廃炉発官R3第223号
令和4年3月1日

福島第一原子力発電所 特定原子力施設に係る実施計画 変更認可申請書の
一部補正について

○福島第一原子力発電所 特定原子力施設に係る実施計画

増設多核種除去設備の前処理設備改造工事について、審査の進捗を踏まえ、下記の通り補正を行う。

図-3 増設多核種除去設備の系統構成図 (1 / 3)

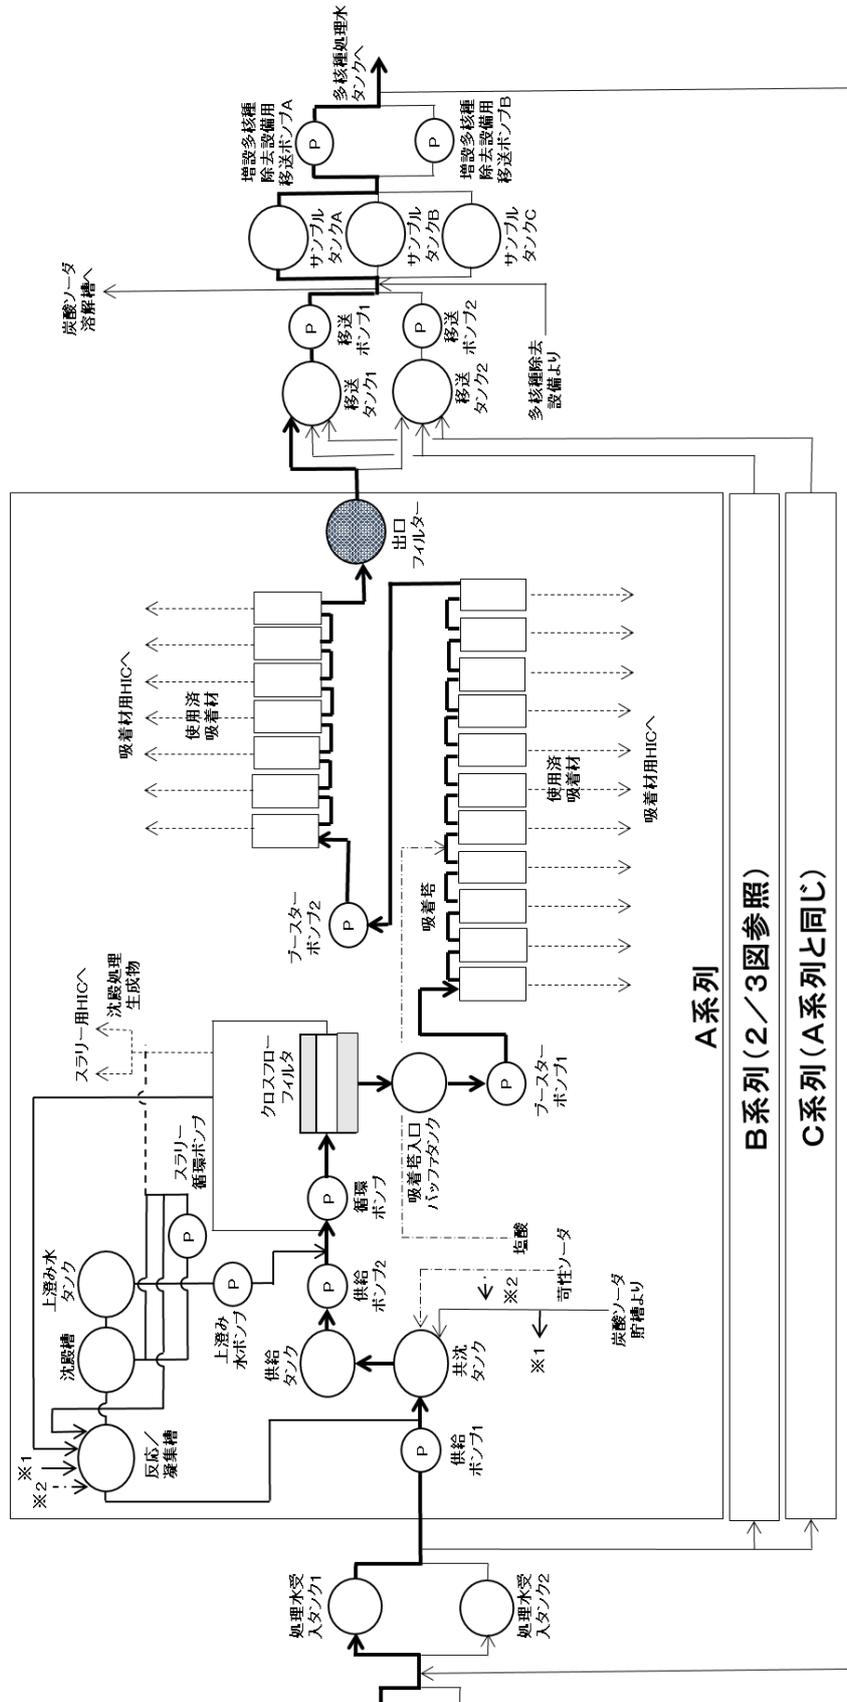
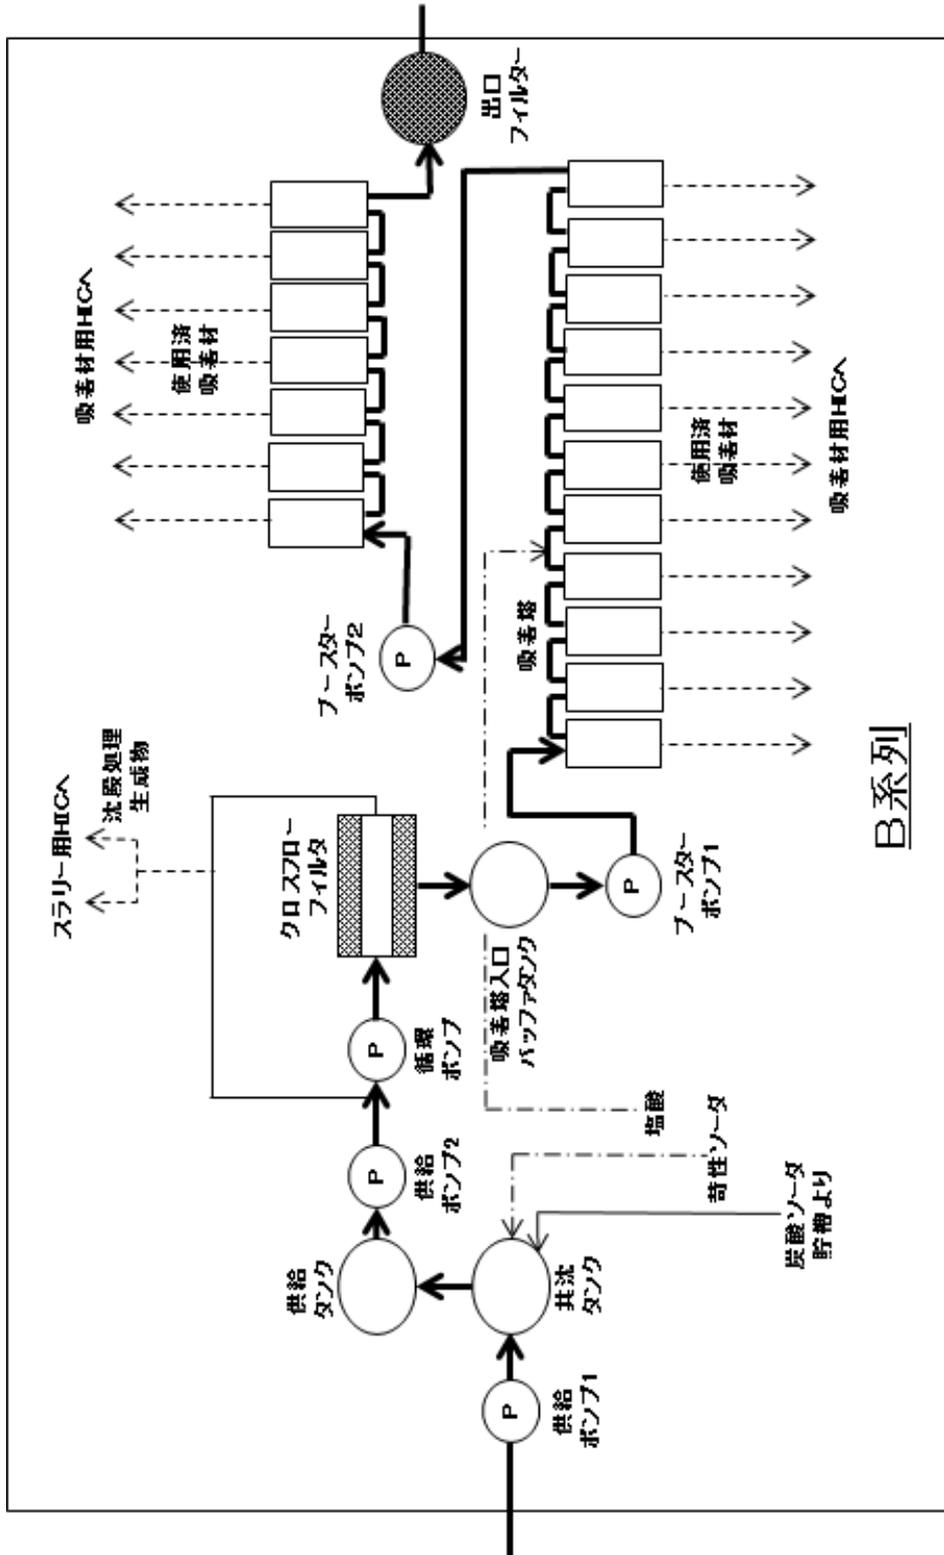
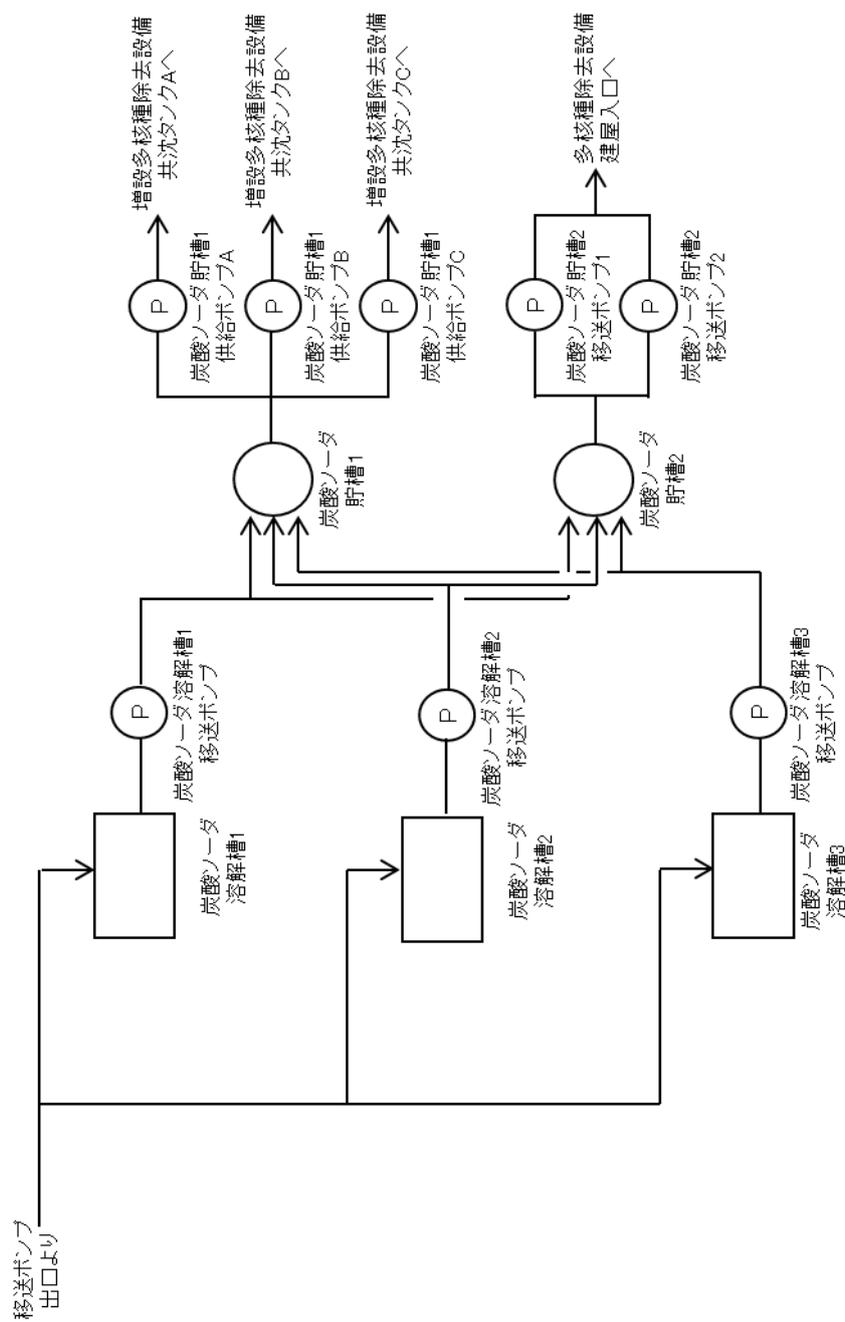
- ・移送配管の設置に伴う系統構成図の変更
- ・記載の適正化

図-4 配管概略図 (1 / 14)

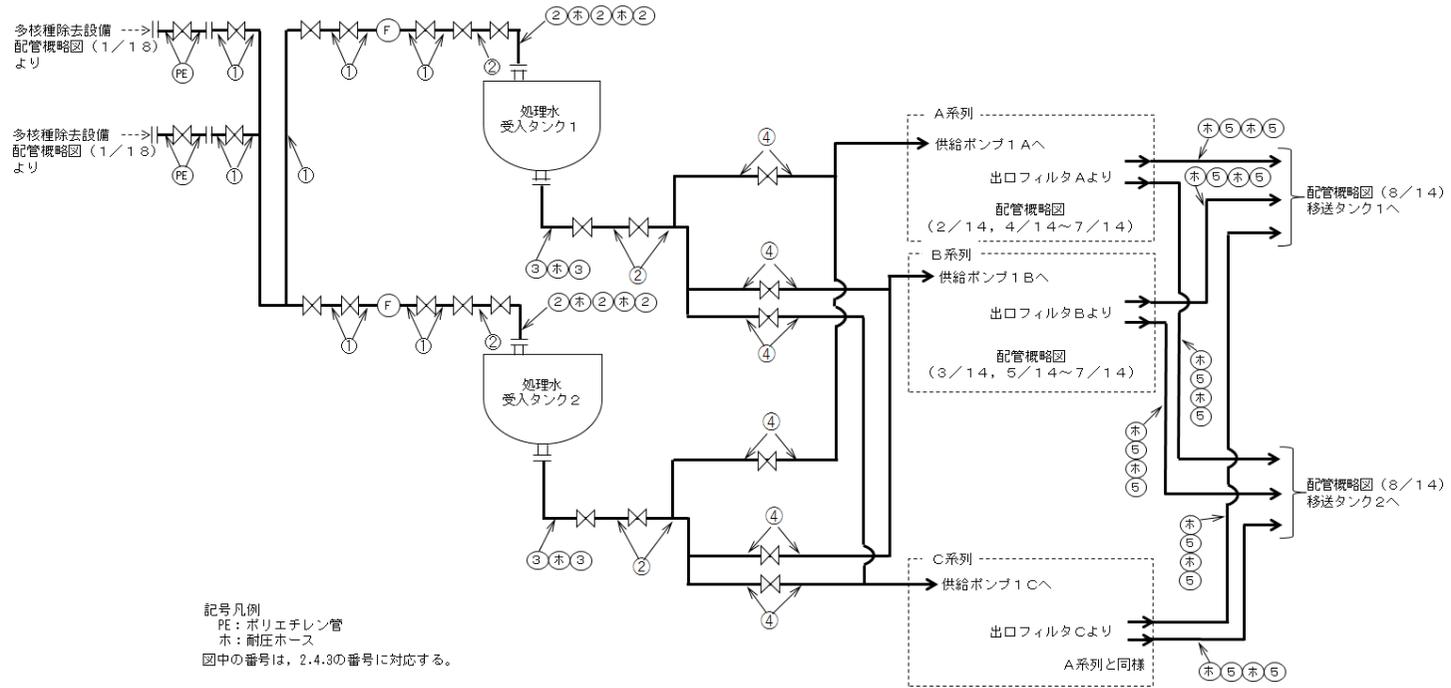
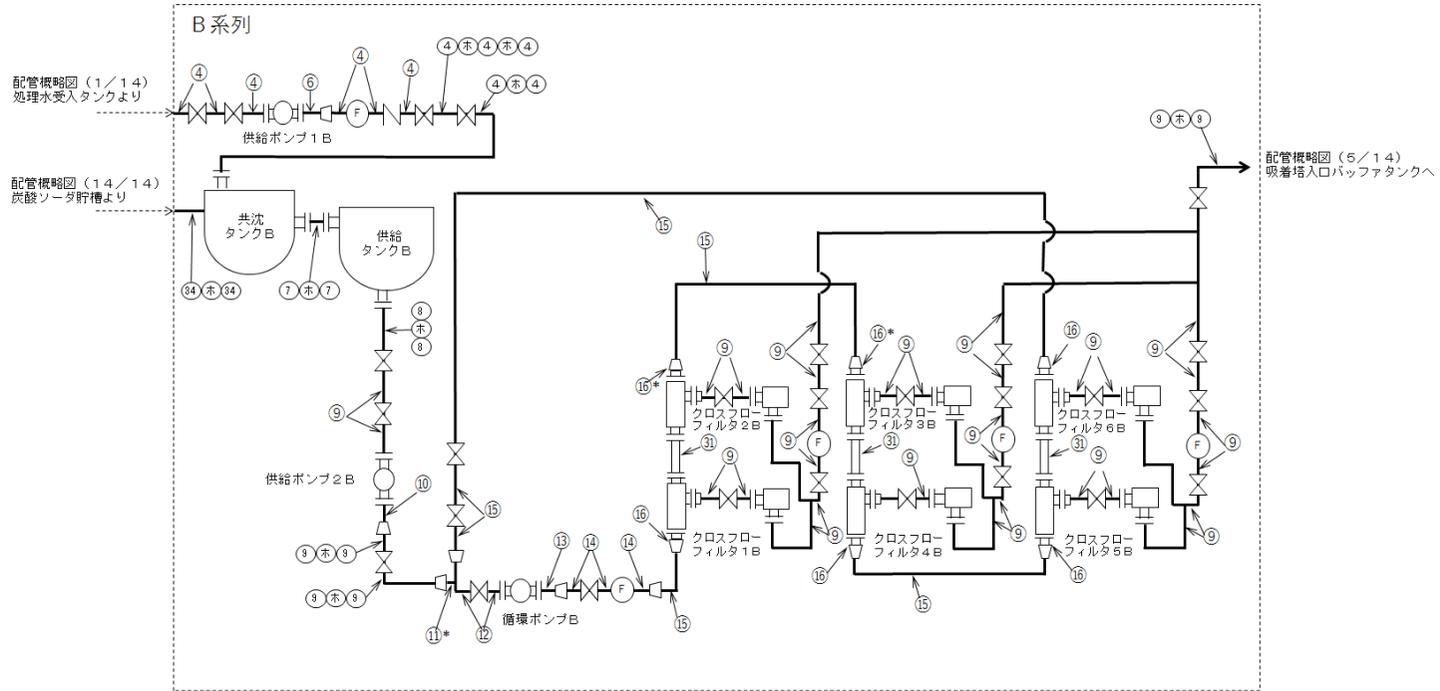
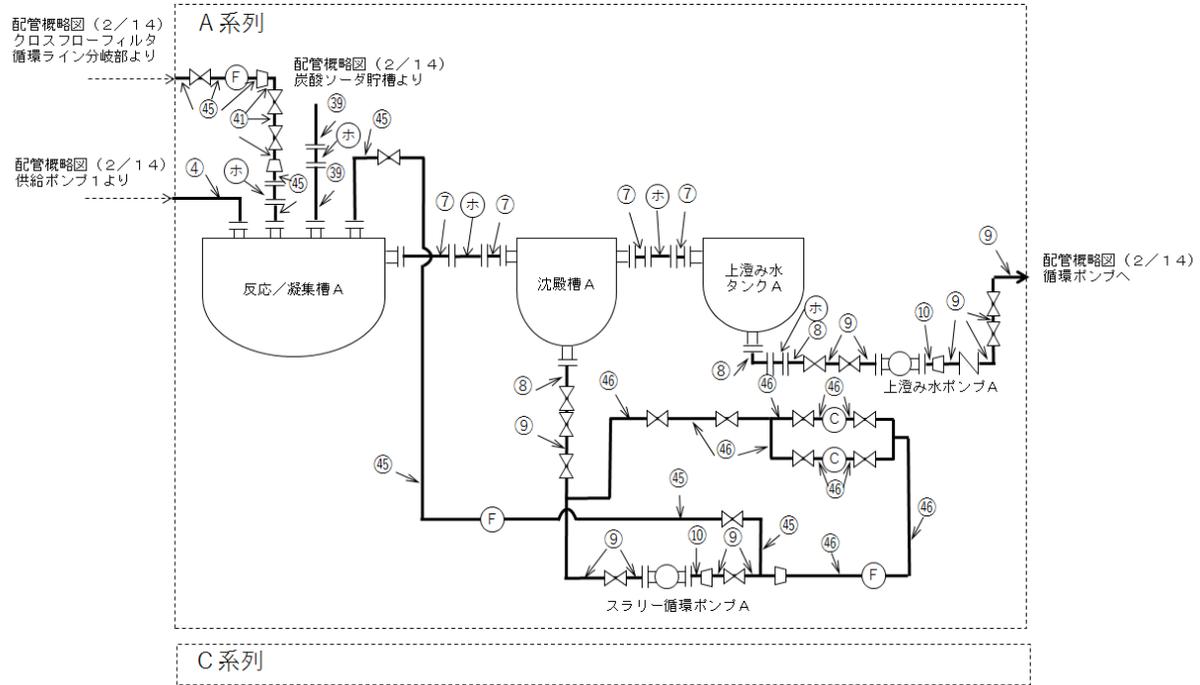
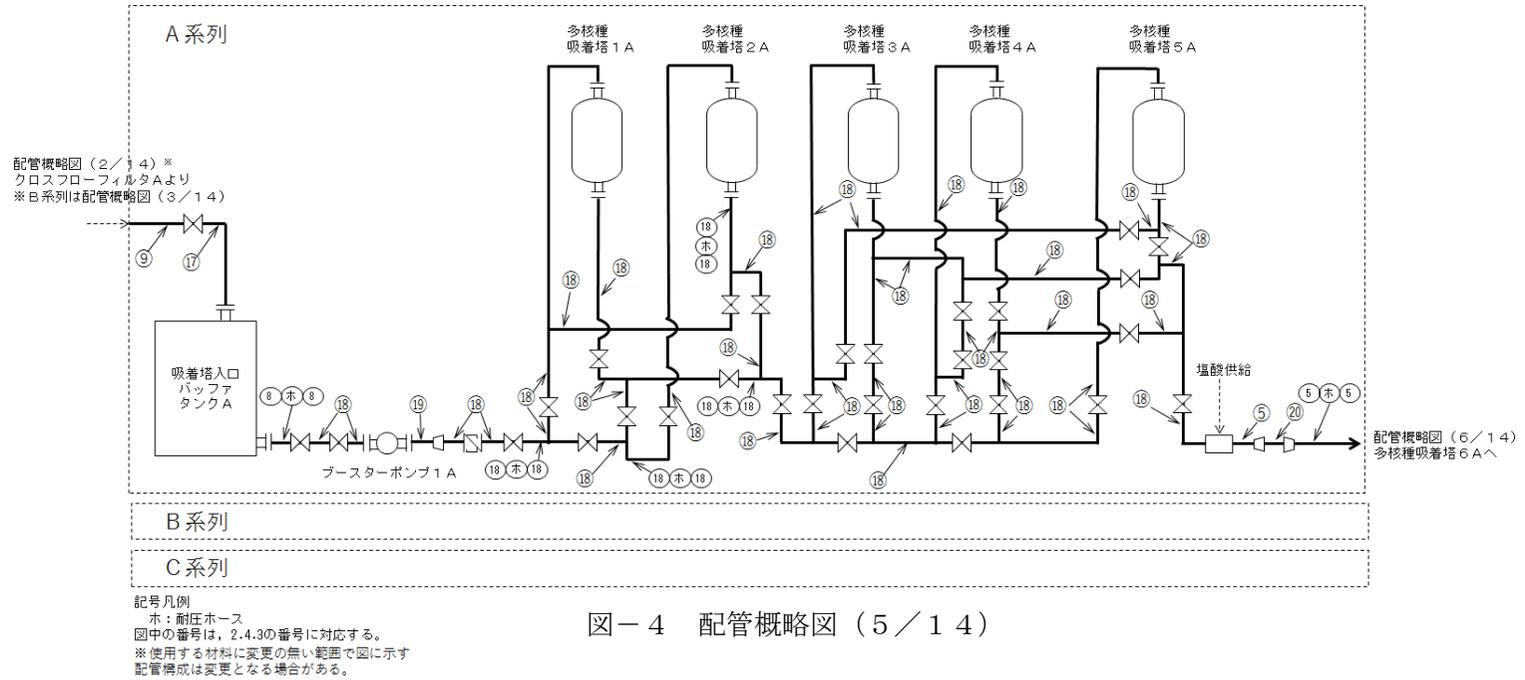
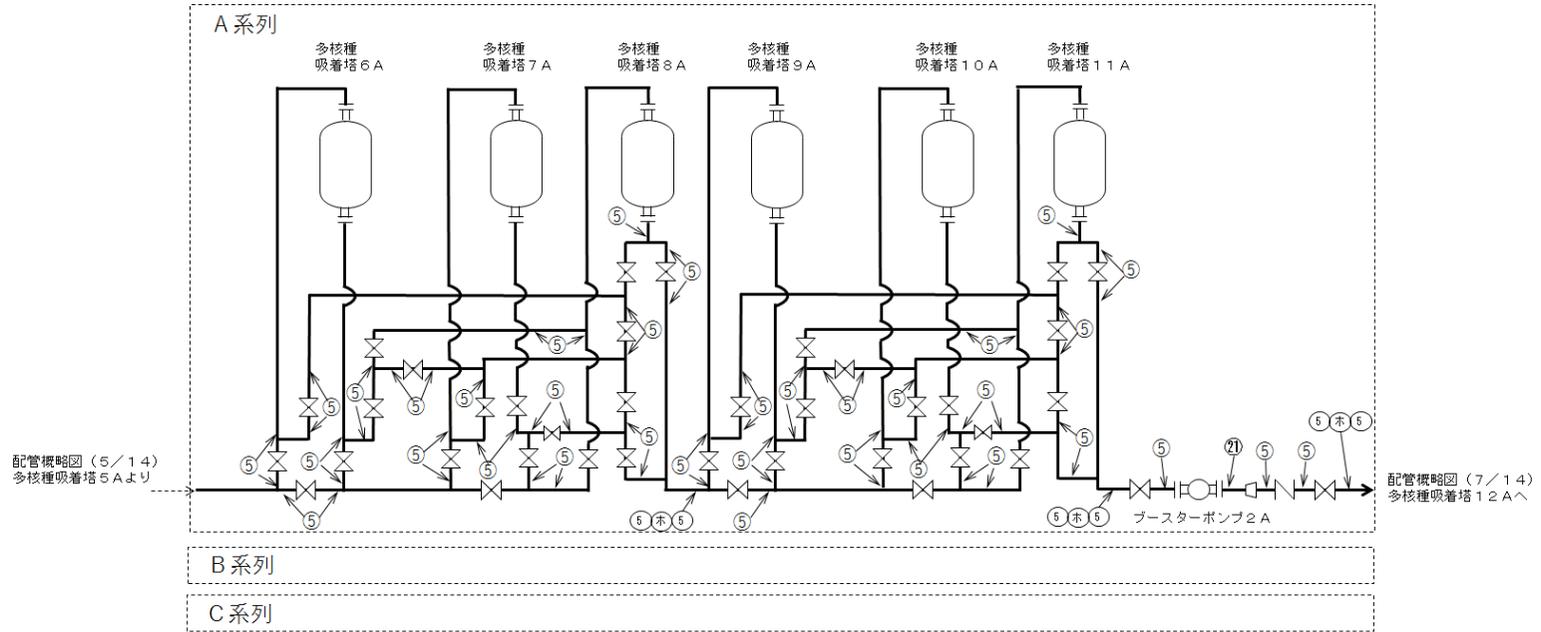
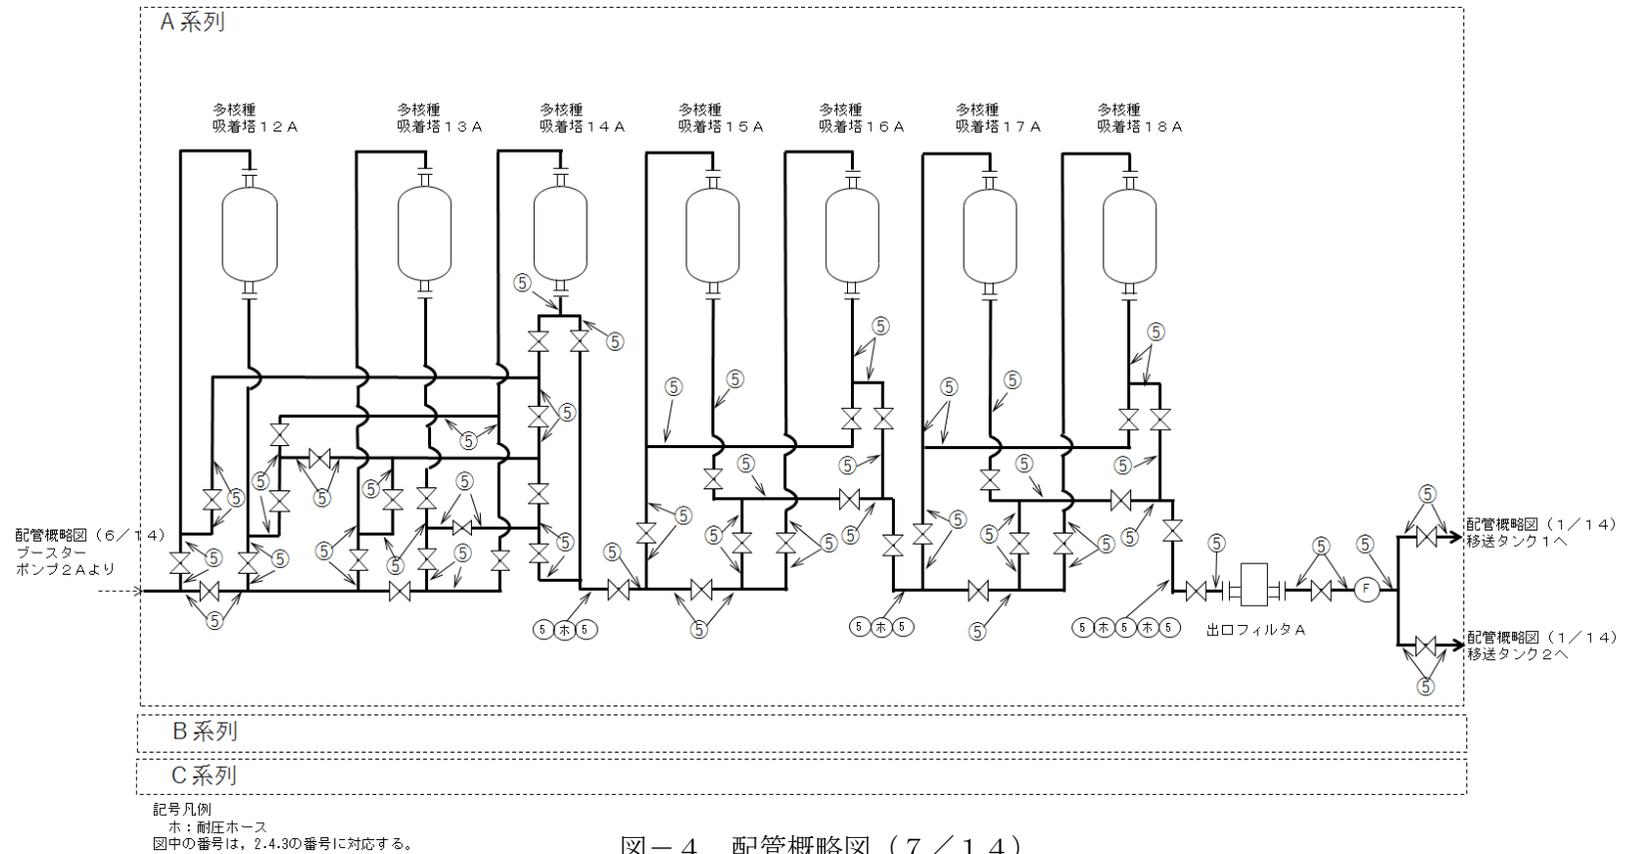
- ・移送配管の設置に伴う配管概略図の変更
- ・記載の適正化
- ・原規規発第2111054号にて認可された実施計画の反映
